CONCEPTO VIAL SEGUN CONDICIONES GEOTECNICAS DE TRAMOS A INTERVENIR.

ASOCIACIÓN DE JUNTAS DE ACCIÓN COMUNAL DE EL RETORNO - RETORNO
PR 0+163 – PR 0+199
PR 2+264 – PR 2+300

JUSTIFICACION

CALCULO DEL CBR DE DISEÑO METODO DE LOS TRES PUNTOS		
Versión: 004	IG-F-074	Mayo de 2017

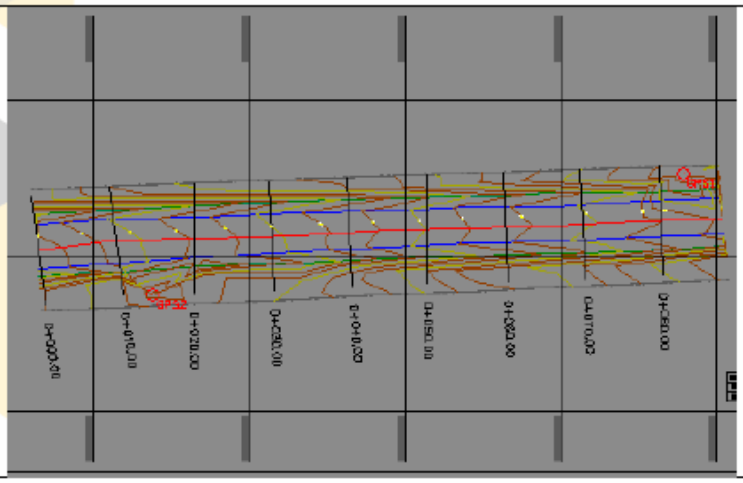
Se informa según el estudio donde se realizaron dos apiques con tres muestras, utilizando el método de los tres puntos que el valor de CBR obtenido para el tramo en cuestión fue de 3,25%, y este resultado persiste incluso después de aplicar la corrección mediante el mismo método. Dichos resultados establecen que es posible garantizar condiciones adecuadas para la construcción de la placa huella, sin intervención de consideración o de mejora mediante alteración geotécnica.

Vista en planta – Vereda Asociación JAC El Retorno

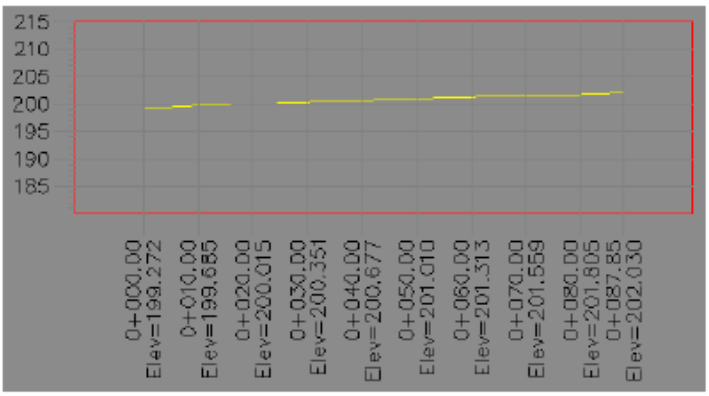
Adicional se evidencia que la pendiente longitudinal es menor a 1% para el tramo. Con predominancia de suelo arcilloso. Las condiciones hidráulicas naturales comprometen el drenaje natural del suelo.

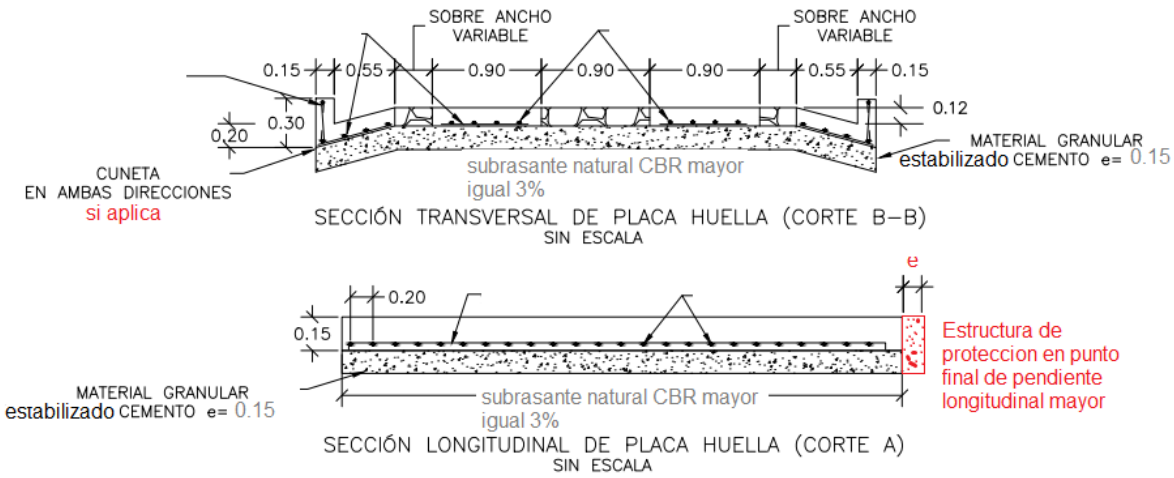
En ese orden de ideas se presenta a continuación una representación no definitiva de detalle constructivo a considerar para el tramo en cuestión, sujeta a revisión y común acuerdo con el ejecutor de las obras y entidad contratante. La anterior en concordancia a las especificaciones técnicas de la Cartilla de Obras Menores de Drenaje y Estructuras Viales INVIAS y a las condiciones particulares del punto a intervenir.

En este orden de ideas, se recomienda con urgencia evaluación por parte de profesional hidráulico, antes de establecer definitivamente las características finales de detalles constructivos, para establecer las estrategias de drenajes superficiales y subterráneos si aplican en consideración a las características del terreno.

1. Nivelación y conformación de rasante.
2. Instalación de 0.15m de base granular estabilizada con cemento clase B según especificación técnica INVIAS ARTÍCULO 351 – 13.
3. Estructura de pavimento tipo placa huella según Cartilla de Obras Menores de Drenaje y Estructuras Viales INVIAS.
4. Construcción de elemento no estructural tipo dentellón (si aplica) en punto mal alto de pendiente longitudinal y hasta profundidad de cota mas baja de base granular.
5. Definición y construcción de elementos hidráulicos de drenajes superficial y subterráneo.
